PROYECTO: CONCESIONARIA VIAL UNION DEL SUR

Iles, Nariño, junio 30 de 2021.
Oficio SIP No. 078 - 2021

Señores:
Concesionaria Vial Unión del Sur

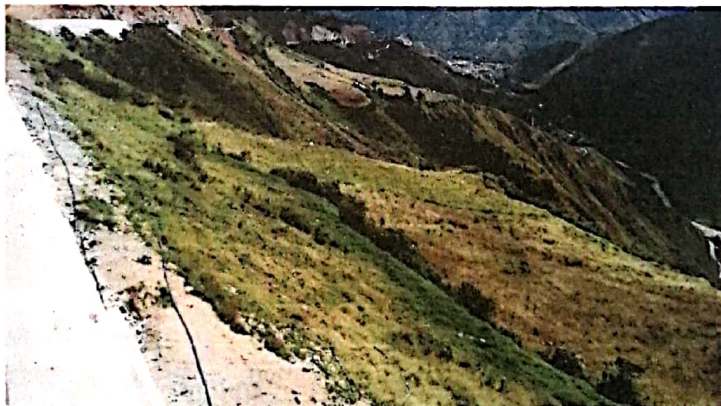
De manera similar se observa que la estructura de drenaje localizada aproximadamente en las coordenadas: $0^{\circ}58'17.7''N$ $77^{\circ}28'24.2''W$ (abscisa K32 + 280.00) se observa que, los drenajes de la zona, adicionalmente por los materiales de excavaciones y demás, terminaron causando la avalancha del mes de abril, la cual genero afectaciones para predios, cultivos, zonas boscosas aportantes a la cuenca hidrográfica.
